À CÂMARA TÉCNICA ESPECIALIZADA DE ATIVIDADES MINERÁRIAS – CMI  
CONSELHO DE POLÍTICA AMBIENTAL DE MINAS GERAIS – COPAM / MG

37ª Reunião Extraordinária da Câmara de Atividades Minerárias – CMI/Copam

PA COPAM nº 00245/2004/050/2015

Empreendedor: **Vale S.A./ Continuidade das Operações da Mina de Córrego do Feijão**

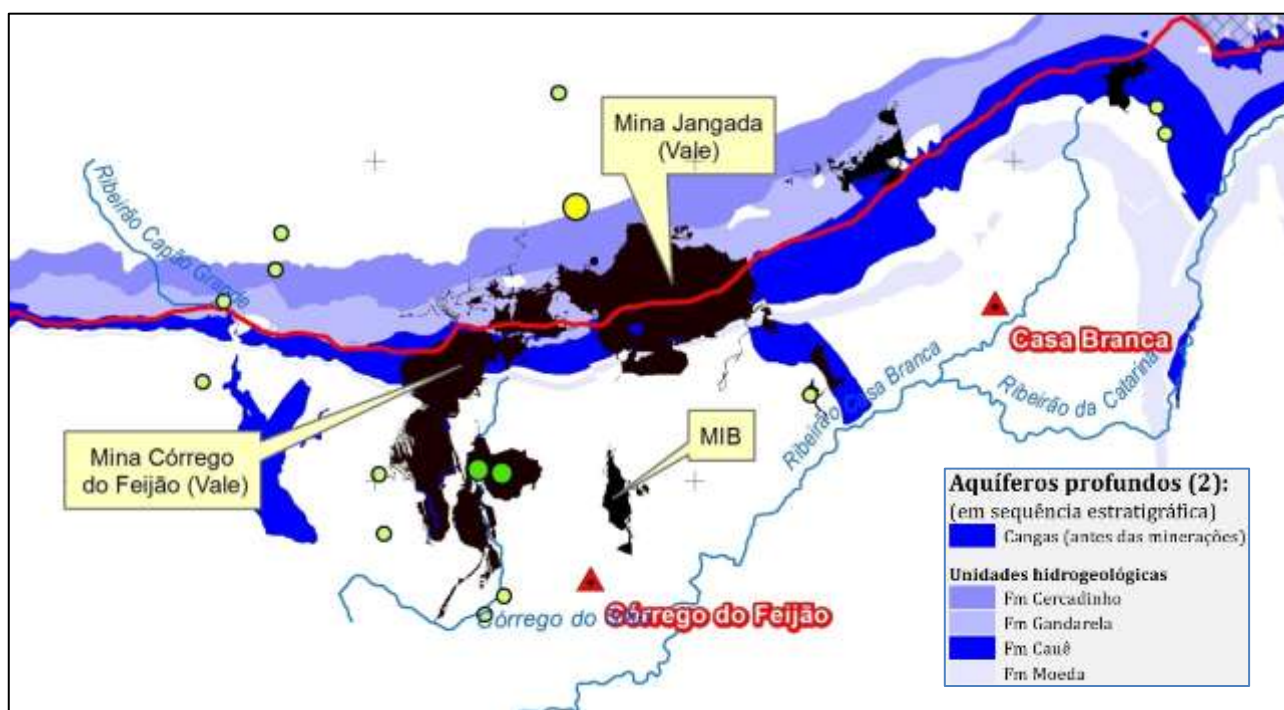
De acordo com informações recebidas do Movimento Águas e Serras de Casa Branca, do ponto de vista hidrológico, o **Plano de Continuidade das Operações da Mina da Jangada e Córrego do Feijão afeta diretamente pelo menos 2 córregos**, importantes afluentes do Paraopeba, o **Córrego da Jangada** (que abastece cerca de 130 famílias) e tem potencial de garantia hídrica para toda Casa Branca com a produção de 62 l/s em nascente do sistema Cauê e o **Córrego da Índia**, que nasce logo abaixo da pilha de Jacó 3,

que será alteada em mais de 40 metros. Embora exista estudo hidrogeológico feito pela empresa Hidrovia em 2007, por solicitação da Vale, e confirmado em reuniões com a comissão de relacionamento que existiu, **este nunca foi apresentado à comunidade garantindo a perenidade desses córregos, além de outros próximos, como o Córrego da Manga, a cerca de 1000 metros das barbas do PESRM, cuja nascente, na formação Cauê, também produz cerca de 22 l/s, que abastece 160 famílias do Bairro Recanto da Aldeia.**”
